**REGIONE TOSCANA****Ordinanza commissariale N° 140 del 25/10/2022***Oggetto:*

Art. 5 del d.l. n. 50/2022: rilascio autorizzazione unica ai sensi dell'art. 5, comma 2 per la realizzazione dell'opera, e relative infrastrutture connesse, denominata "FSRU Piombino e Collegamento alla Rete Nazionale Gasdotti" - proponente: SNAM FSRU ITALIA

*Gestione Commissariale:* D.L. n.50/2022 - Commissario di Governo rigassificatore Piombino

*Figura 5: Tavola TAV.VASS.via01 rappresentante la planimetria degli interventi di progetto della MISO della falda redatta da Invitalia S.p.A. nell'ambito del procedimento di bonifica approvato con decreto 296 del 20 luglio 2021 del Ministro per la Transizione Ecologica*

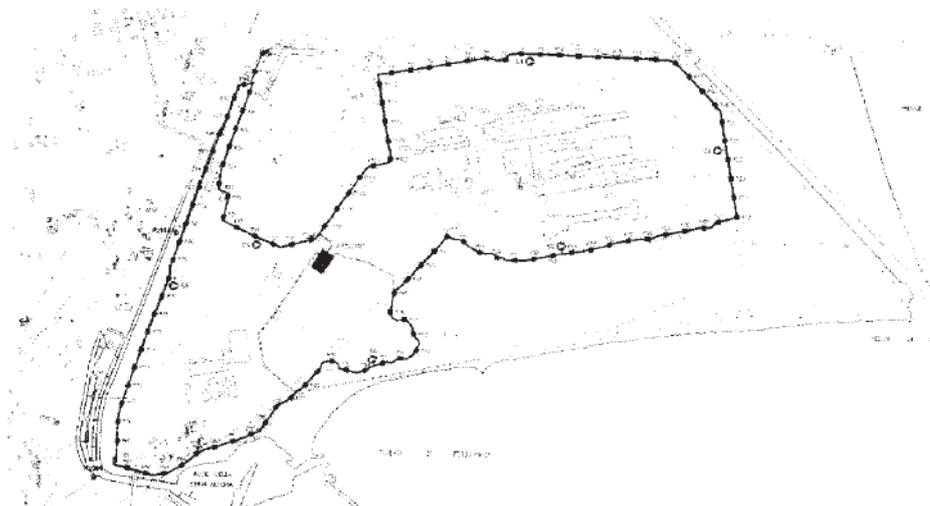
Da una prima disamina, sembra che il tracciato del metanodotto non interferisca con il tracciato degli interventi di MISO della falda; tuttavia, nell'area Demanio 1 il tracciato della trincea drenante, previsto dal progetto di MISO, risulta prossimo a quello delle due condotte DN 650. Pertanto, si ritiene necessaria una verifica da parte del proponente dell'assenza di interferenza diretta tra le due opere e dell'assenza di interferenza delle relative fasce di rispetto e delle aree di cantiere.

Figura 7: UNI EN ISO 20257-1. Criteri di accettabilità del rischio

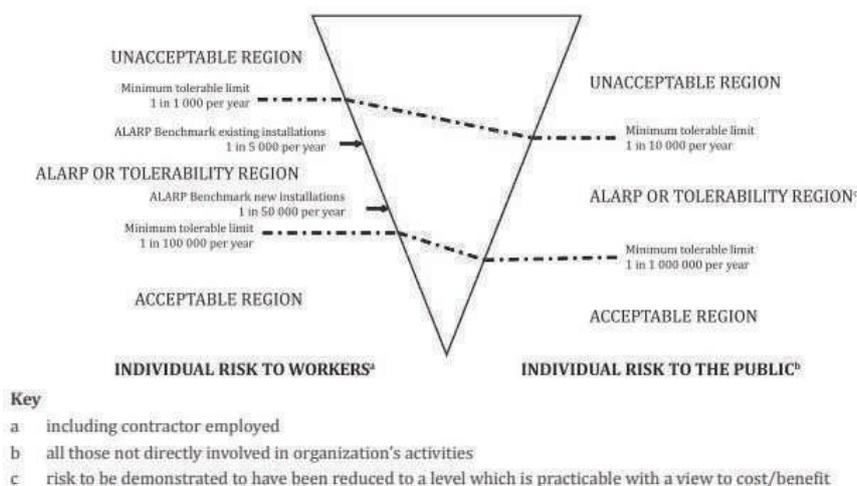
- i criteri di accettabilità del rischio, indicati nell'Annesso A.4 e riassunti nella figura 7, che si possono assumere quando non sono disponibili criteri definiti dalle regolamentazioni locali
- la richiesta di valutare l' idoneità dell'ubicazione del sito nel confronto fra le varie opzioni ipotizzabili, già in fase di studio di fattibilità, e particolarmente quando l'installazione è prevista in aree portuali; la valutazione deve tenere accuratamente conto della densità del traffico marittimo, dei risultati degli studi di manovrabilità, in relazione, in particolare, alle partenze di emergenza, oltre che degli effetti ambientali.

Figura 9: Direzione ed intensità dei venti considerati durante le manovre

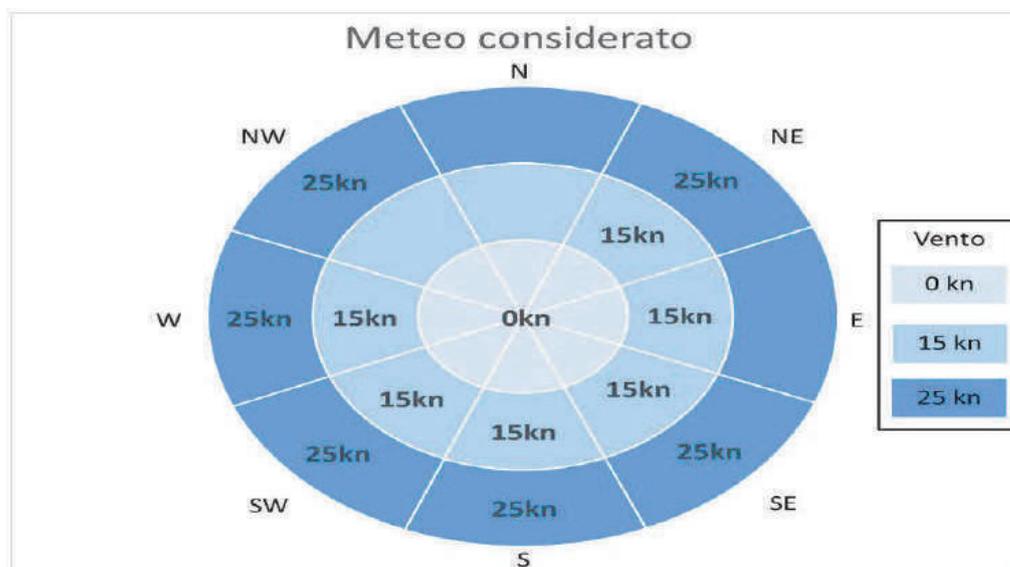
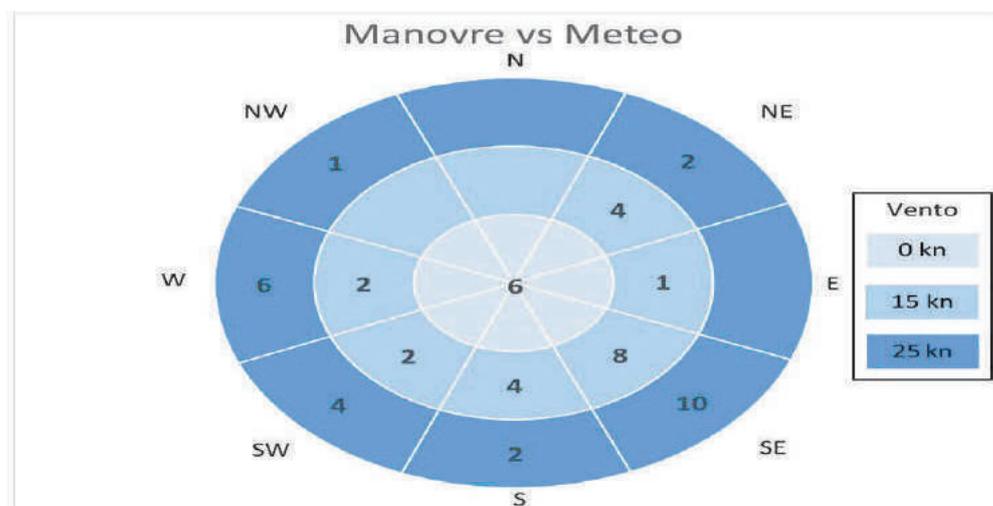
Le condizioni meteo considerate sono evidenziate in Figura 9 e Figura 10. Si nota che il vento massimo preso in esame è pari a 25 nodi, e che sono state effettuate manovre in numero diverso in diverse situazioni di vento. Nel capitolo 5 del [R2] viene indicato che le condizioni di vento e corrente utilizzate per le simulazioni sono state indicate dal Corpo Piloti di Piombino. Tuttavia, non è stata indicata la frequenza durante l'anno. Anzi, questa non è stata tenuta in considerazione. Risulta evidente che non sono state prese in considerazione condizioni di vento superiore a 25 nodi, evento più che plausibile.

Figura 11: Area del danno di flash fire

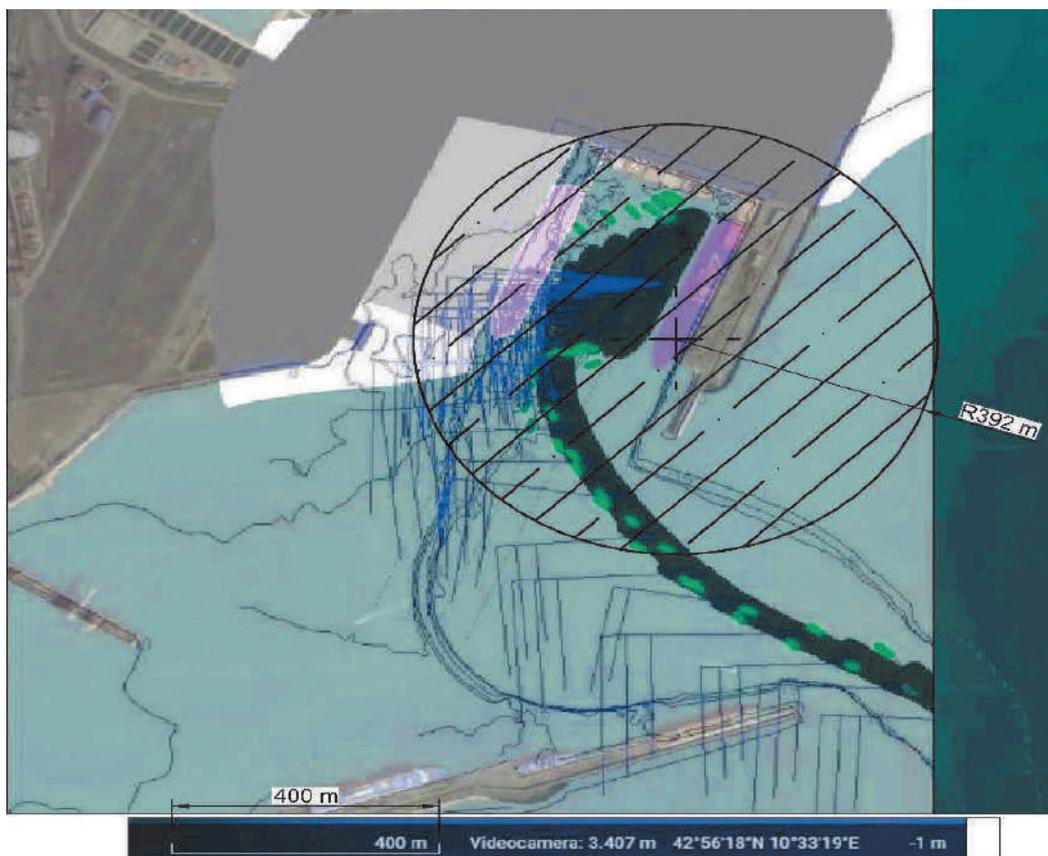
**Infine, non sono state fornite procedure di disormeggio in caso di emergenza”.**

Figura 3-2: Interferenza tra SIN di Piombino ed opere in progetto

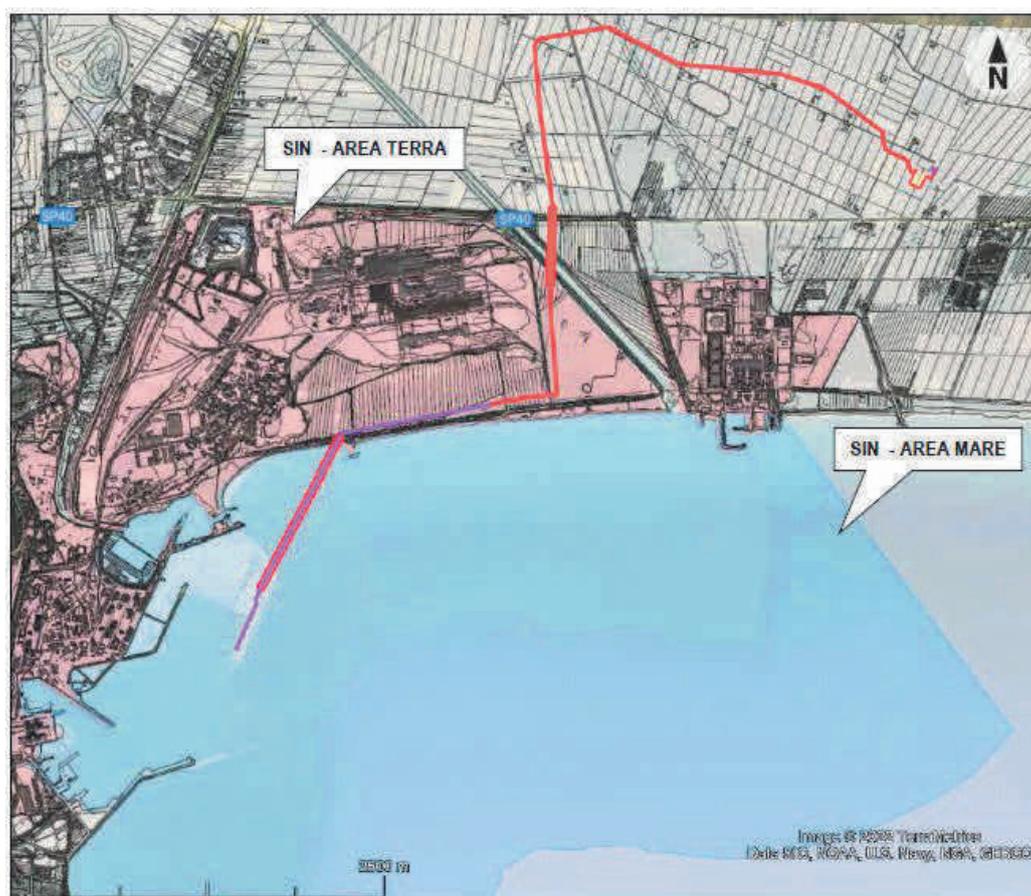
L'intero tratto, per una lunghezza complessiva di circa 9 km, risulta interrato, sia per la parte a mare che per la parte a terra, ad eccezione del primo tratto in banchina con percorrenza fuori terra (lunghezza 465 m).

**Data la grave situazione di inquinamento presente, si ritiene doverosa l’effettuazione di uno studio di valutazione dell’interferenza delle attività di scavo per la posa della condotta sullo stato di contaminazione del SIN in questione.**
